**Neubau der BAB A66, Frankfurt am Main/ Hanau; Tunnel Riederwald**

**Sammelleitung von RRB 4 bis Nordsammler Schacht 18**

**Gutachterliche Stellungnahme**

Abbildung 2 Auszug geologischer Schnitt (ELE 11.4.2019)

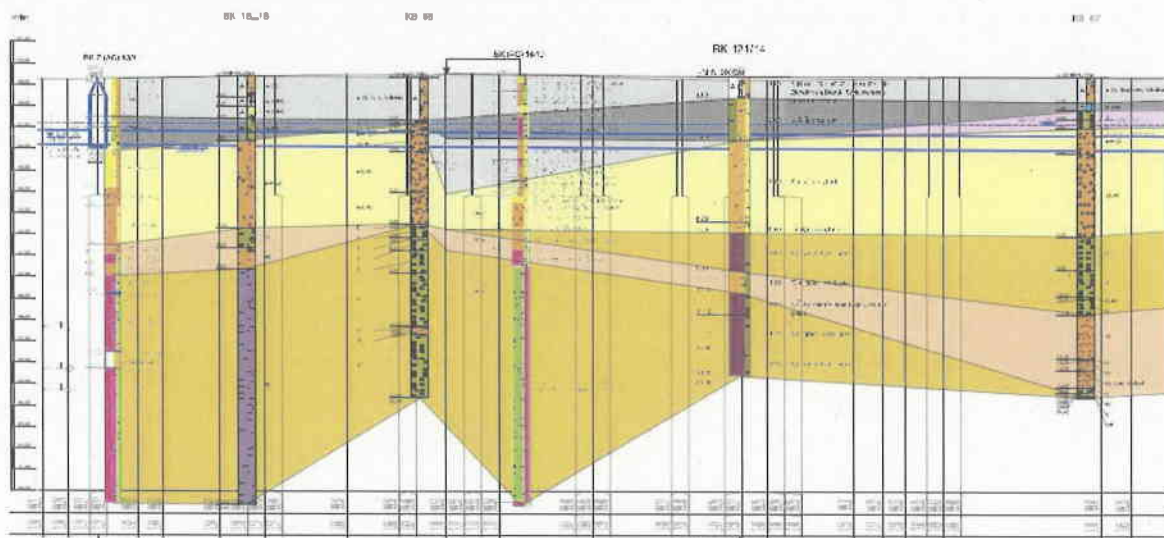
Durch die geplante Höhenlage bindet der Kanal vorwiegend, größtenteils vollumfänglich, in den hydraulisch wirksamen Sanden und Kiesen ein (s. Abb.2 und Gutachten ELE 11.04.2019)

Teilweise liegt der Kanal in den gering durchlässigen Auesedimenten. Hier stellt er eine sehr geringe Einschränkung des hydraulisch wirksamen Querschnitts dar und kann in diesen Abschnitten vernachlässigt werden. In den undurchlässigen oder gering durchlässigen Auffüllungen gilt diese Aussage ebenfalls.

Da die Normalwasserstände im Bereich des geplanten Kanalneubaus auf einem Niveau zwischen ca. 96,2 und ca. 96,6 liegen, liegt das Kanalrohr streckenweise und zeitweise komplett im Grundwasser. Der hydraulisch wirksame Querschnitt des 1. Aquifers wird durch den Kanal um max. 22 % reduziert, eine geringfügige hydraulische Beeinflussung liegt vor. Der geplante Kanal verläuft in großen Bereichen parallel, bzw. spitzwinklig zur Grundwasserströmung. Aufgrund dieser hydraulischen Situation und den guten hydraulisch Durchlässigkeiten der Sande und Kiese wird die Beeinflussung durch den Kanal zur Tunnelentwässerung als sehr gering angesehen.
